Vår dato: 24.03.2020
Vår ref.: 201838316-145
Arkiv: 317
Deres dato: 17.03.2020
Deres ref.:

Buheii vindkraftverk – godkjenning av justering av detaljplan/MTA, første del av adkomstvei og ivaretagelse av vilkår.

NVEs vedtak

Figur 1: Fra søknad av 17.03.2020. Buheii Vinkraft AS søker delgodkjenning opp til pilen på adkomstveien, samt riggområde øst for Fv465. Rød linje markerer ytre inngrepsgrense, og gul linje arealbruksgrense.

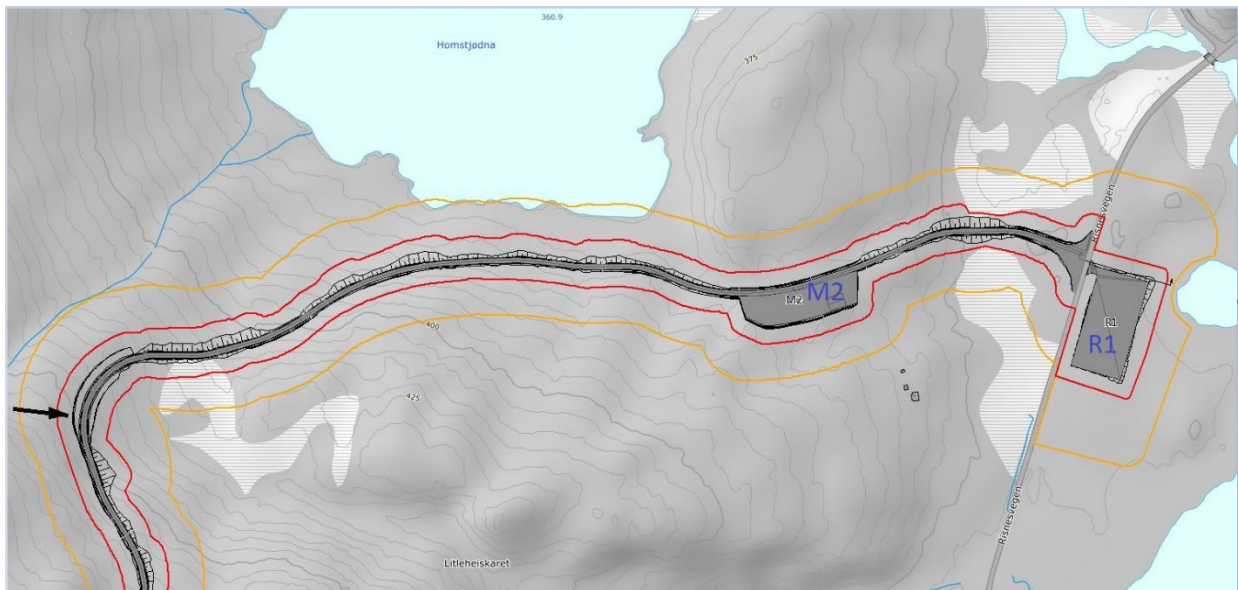
NVE godkjenner justering av de første 1050 meterne av adkomstveien, og massetak/areal for servicebygg (M2), slik disse fremgår av søknad om planjustering for adkomst- og internveier datert 14.02.2020.

NVE kan ikke godkjenne opparbeidelse av midlertidig riggplass (R1) fordi søknad om planjustering for adkomst- og internveier datert 14.02.2020 fortsatt er på høring.

Søknaden, av 17.03.d.å., begrunnes med at det er svært viktig å komme i gang med utbyggingen innen utgangen av mars 2020, med tanke på å få satt anlegget i drift før 31.12.2021, samt at endringene i traseen for adkomstveien i dette området (sett ift. allerede godkjent MTA/Detaljplan) er små.

Søknaden inkluderer også etablering av riggplass (R1) øst for Fv465. NVE ser at dette arealet ligger klart utenfor tidligere godkjent område, og kan derfor ikke godkjenne opparbeidelse av riggplassen før endelig frist for høring av søknad om endring av detaljplan og MTA av 14.02.2020 er passert.
